東海第二発電所

鋼管杭鉄筋コンクリート防潮壁の構造成立性について

〔 審査会合指摘事項に対する回答 〕

平成29年10月17日

二次元有効応力解析結果

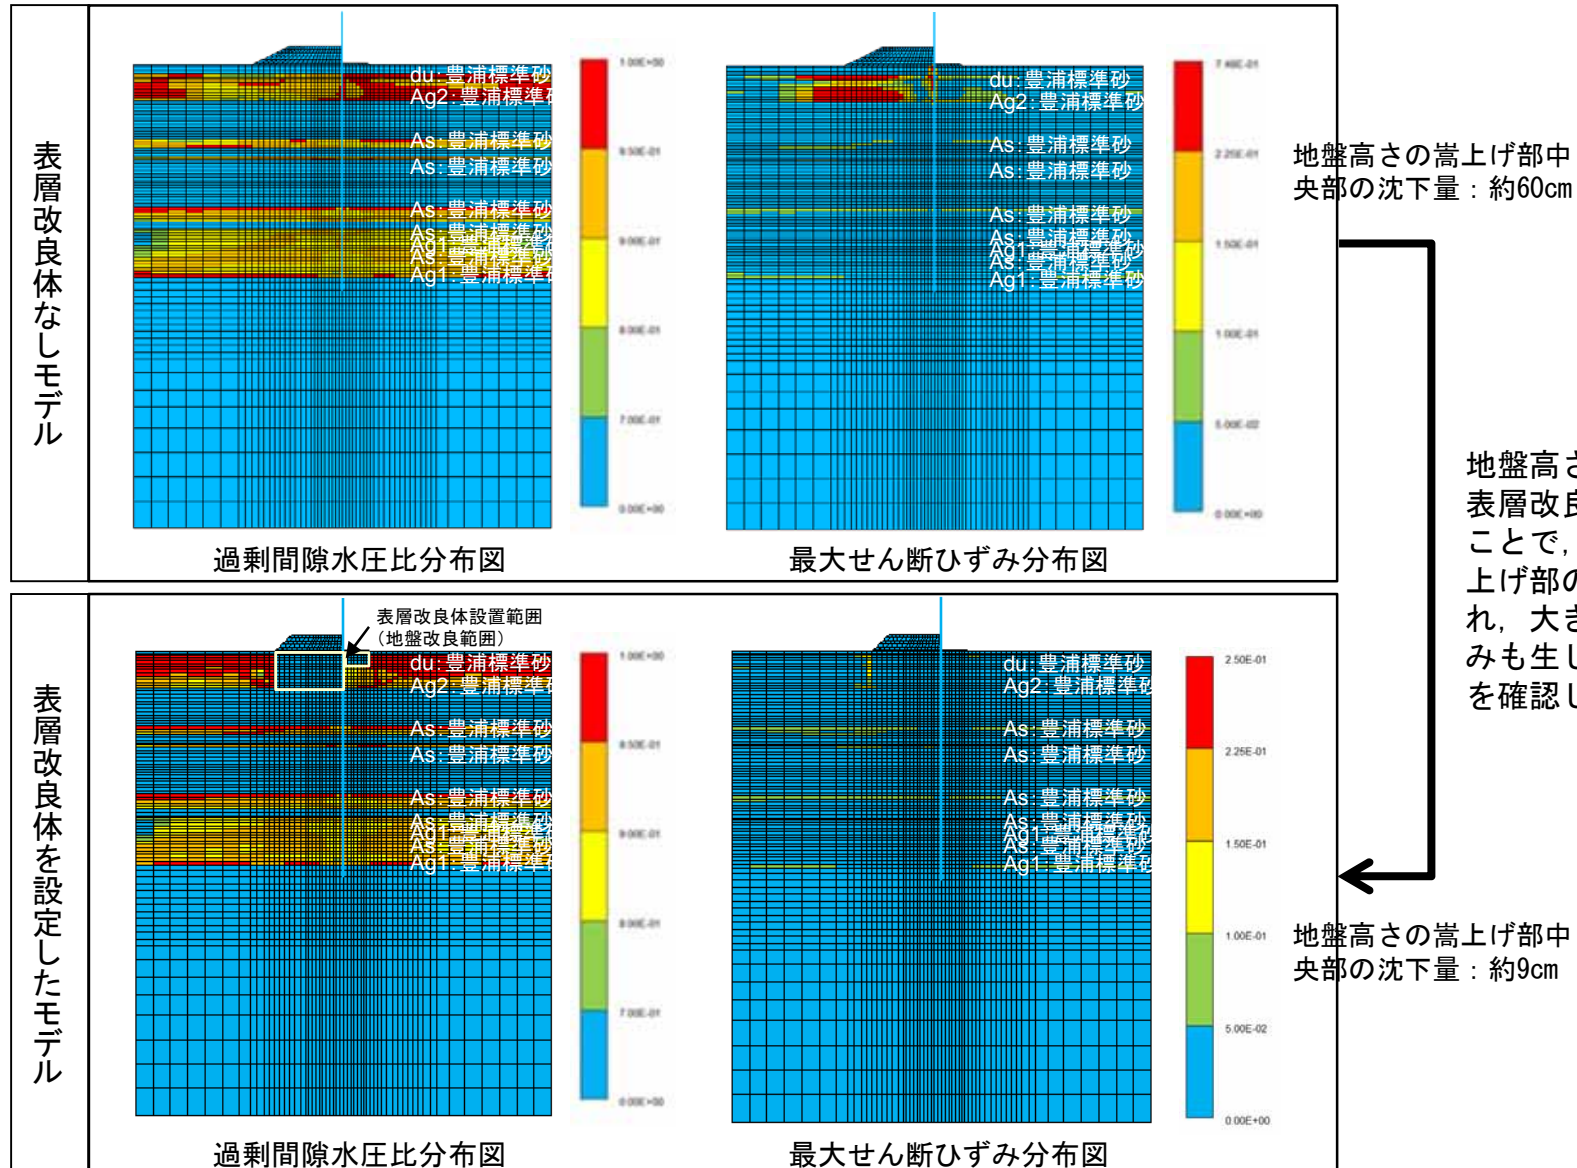
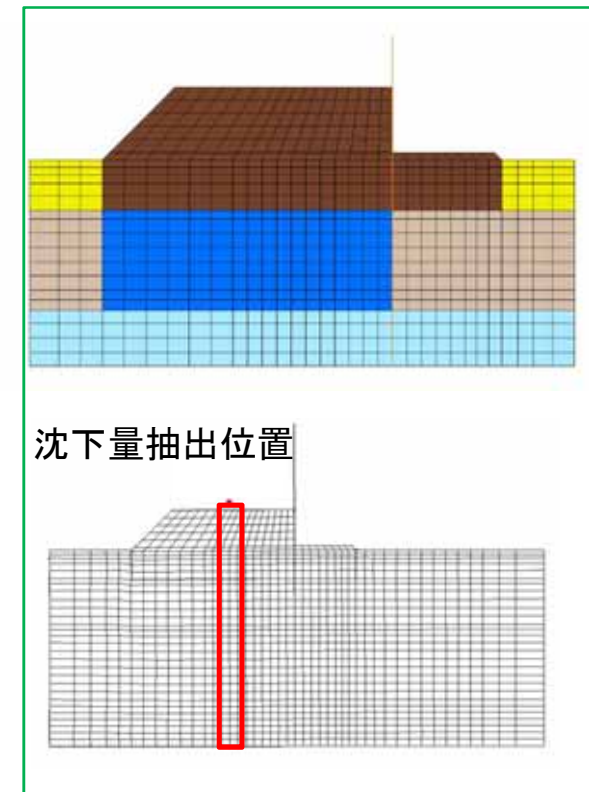
豊浦標準砂を用いたモデルで液状化を仮定した結果が示されているが、これらの結果をどう考えるか、有効応力解析の結果に考察を加えた上で、この後の展開(工認への反映方針等)を示すこと。

- 豊浦標準砂を仮定したモデルにより強制的な液状化をさせた評価結果についても、地盤高さの嵩上げ部(改良体)や表層改良体の範囲を決定するためのデータとして用いることとする。
- 地盤高さの嵩上げ及び表層改良体の設計フローに基づき、豊浦標準砂を仮定したモデルにて有効応力解析を行った結果、地盤高さの嵩上げ部の地盤の変状が確認されたが、地盤改良深度を深くすることで、液状化が防止され沈下量が小さくなることを確認した。
- 工認段階においても、原則、当該設計フローに基づき改良範囲の詳細を決定していく。

豊浦標準砂の液状化強度特性により強制的に液状化させることを仮定した有効応力解析において、表層改良体を設定しない場合は、地盤高さの嵩上げ部の地盤に大きめのせん断ひずみが確認されたことから、防潮壁の津波防護機能への影響を考慮し、より一層安全性の向上を図ることを目的に、地盤高さの嵩上げ部の地盤にも表層改良体を設定した。これを考慮した再度の有効応力解析を実施した結果、最大せん断ひずみ等が小さくなり、有意な効果を確認した。

各種評価ケースにおいて、地盤高さの嵩上げ部の地震時沈下量(中央位置)を確認した結果、最大でも22cm程度であり、1m分の余盛りを十分下回ることから、地盤高さの嵩上げ部について、地震に伴う沈下に対しての安全性を確認した。
